Wettbewerb für ein Primarschulhaus Frauenfeld-Ergaten.¹⁾

Gutachten des Preisgerichtes.

III. Preis.
Entwurf Nr. 4
„Frühling“.

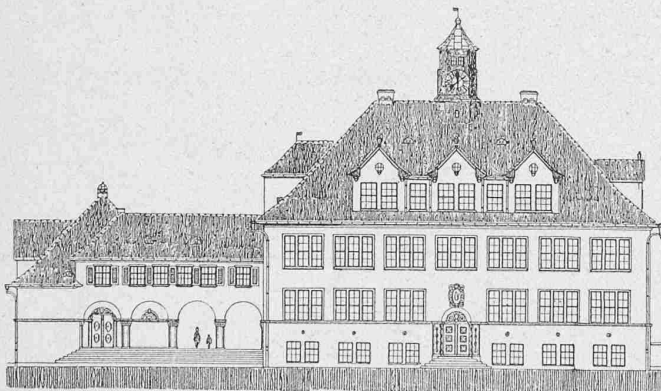
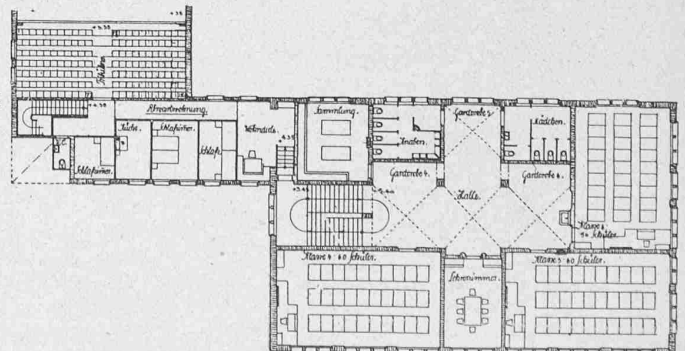
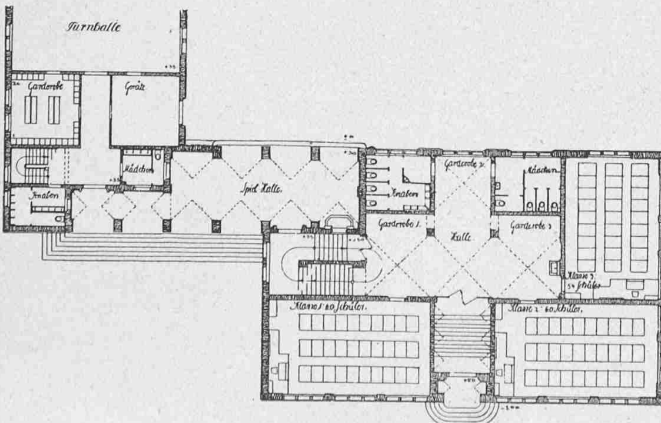
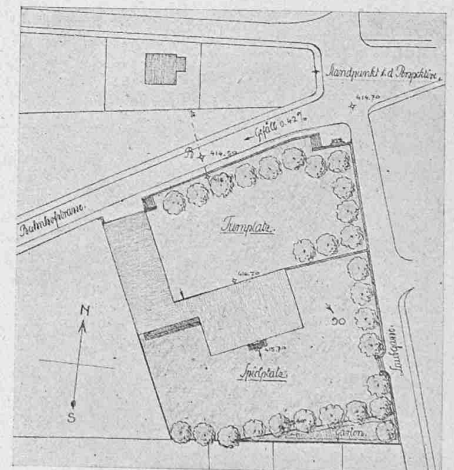
Nr. 4. „*Frühling*.“ Baukosten nach Voranschlag 278200 Fr., nach Prüfung 310484 Fr. Kellergeschoss: Schulküche zu klein und schlecht beleuchtet, desgleichen Esszimmer. Dunkler Verbindungsgang unzweckmässig. Ein Handfertigkeitsraum ohne direkten Zugang. Doucheraum zu klein. Ankleideraum und Knabenaborte ungenügend. Heizung und Kohlenraum zu knapp. Gang dunkel. — Erdgeschoss: Vorplatz vor Windfang schmal. Halle nicht günstig belichtet und schlecht lüftbar. Klassenzimmer zu lang. Pissoir zu eng und mangelhaft lüftbar. Knabenaborte vor Turnhalle eng. Verbindung zwischen Schulhaus und Turnhalle und Zugang zu der letztern nicht einwandfrei. — I. Stock: Gleiche Be-

merkung betreffend Halle, Abort und Klassenzimmer. Zugang zu der Galerie und Turnhalle eng. — Situation: Gut, Aeusseres anregend.

Entwurf Nr. 10. „Karthäuser“.

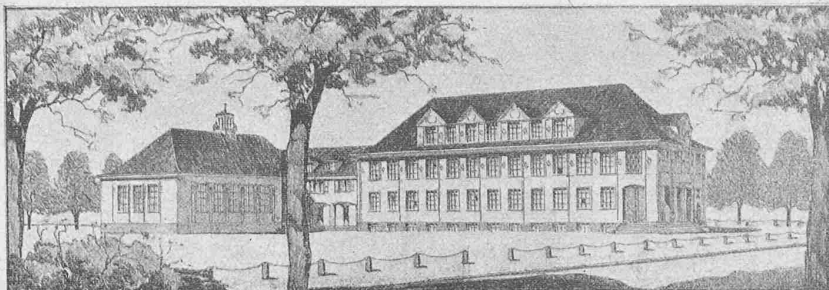
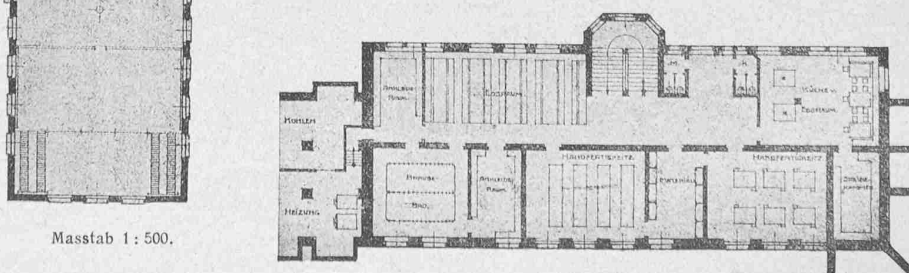
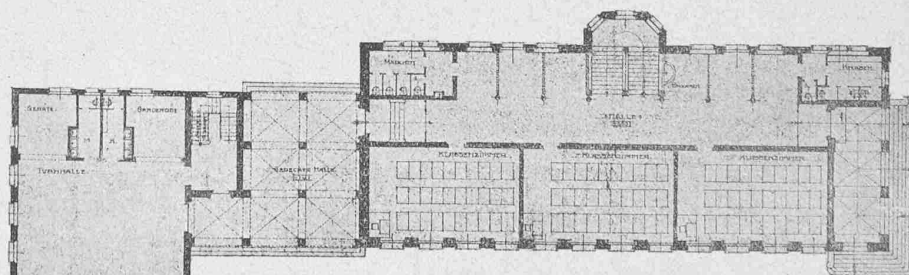
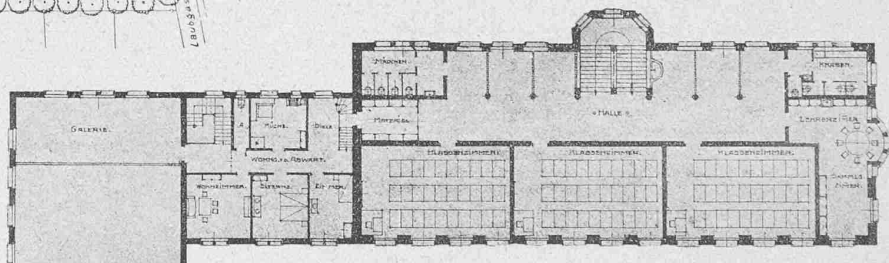
Nr. 10. „Karthäuser“. Baukosten nach Voranschlag 278 000 Fr., nach Prüfung 323 256 Fr. Kellergeschoss: Verbindung von Küche und Essraum programmwidrig. Grundriss-Anlage gut, desgleichen Situation.

Aeusseres: Es wird sich empfehlen, den Dachreiter auf der Turnhalle wegzulassen und es ist mit einem solchen der Schulhausbau zu bekrönen. Vorhalle mit Erker verbesserungsbedürftig.

Ferner wäre die Hauptseite gegen die Bahnhofstrasse durch bessere, proportioniertere Anordnung der Fenster zu korrigieren.

II. Preis. Entwurf Nr. 8. „Platzgestaltung“. — Architekt A. Rimli. — Grundrisse 1:500.

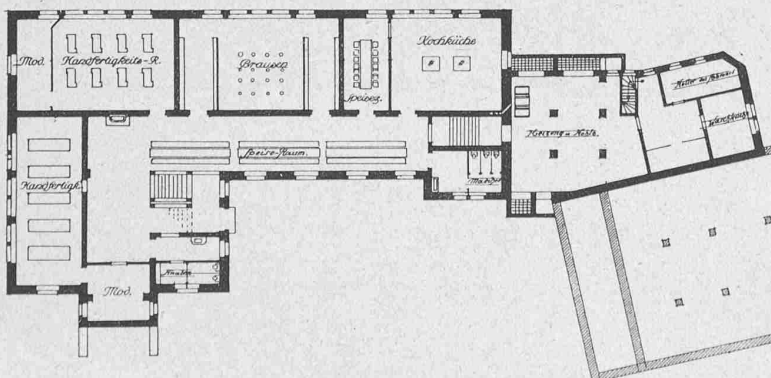
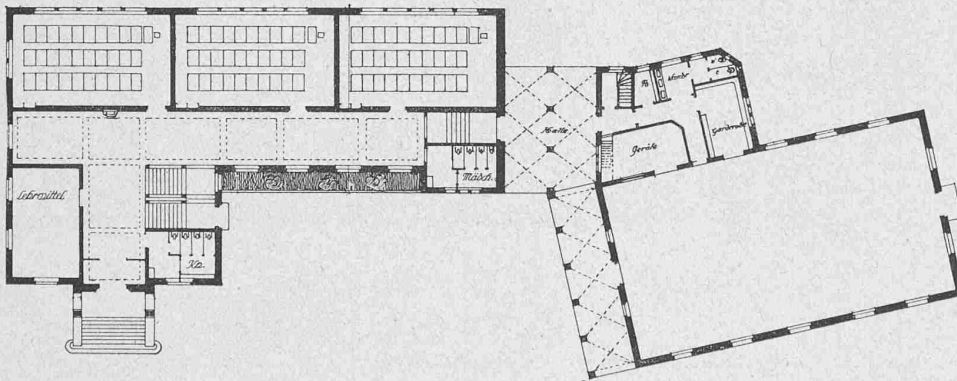
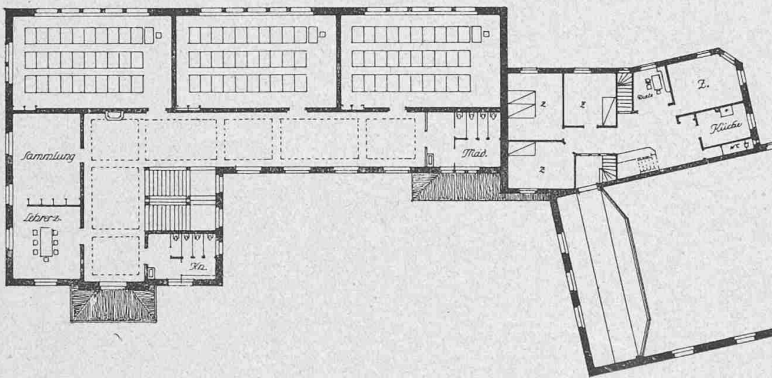
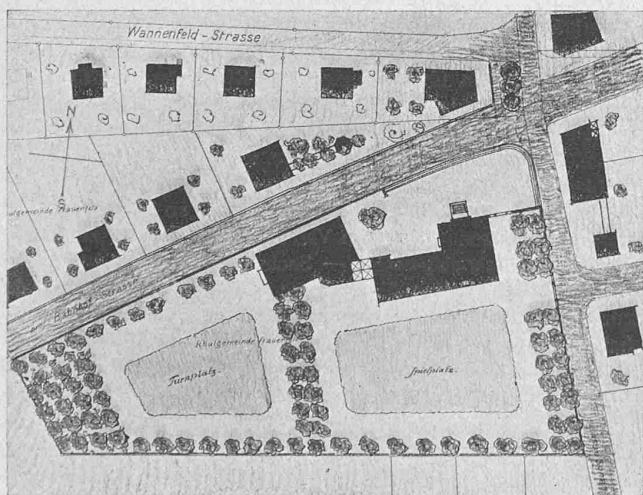
Nr. 8. „*Platzgestaltung*.“ Baukosten nach Voranschlag 270536 Fr., nach Prüfung 281716 Fr. Kellergeschoss: Züniraum in einem verhältnismässig engen Gang unzweckmässig. Kohlenraum etwas klein. — Erdgeschoss: Windfang zu eng. Klassenzimmer zu lang. — I. Stock: Gleiche Bemerkung wegen Klassenzimmer. — Dachstock: Arbeitschulzimmer bei Beleuchtung ungünstig. Kochküche im Dachgeschoss nicht gut gelegen. Variante besser. Lage der Abwartwohnung im Verbindungsbau weniger günstig, besser aber wegen Kochküche im Untergeschoss.

Lehrmittelzimmer nicht verlegt. — Situation an sich gut. Die Baute sollte aber mehr von der Bahnhofstrasse abgerückt werden. Anschluss der Turnhalle an Schulhaus nicht gut gelöst. — Architektur: Die dem Zweck gut angepasste, schlichte Architektur liesse sich bei weiterer Durcharbeit noch verbessern.
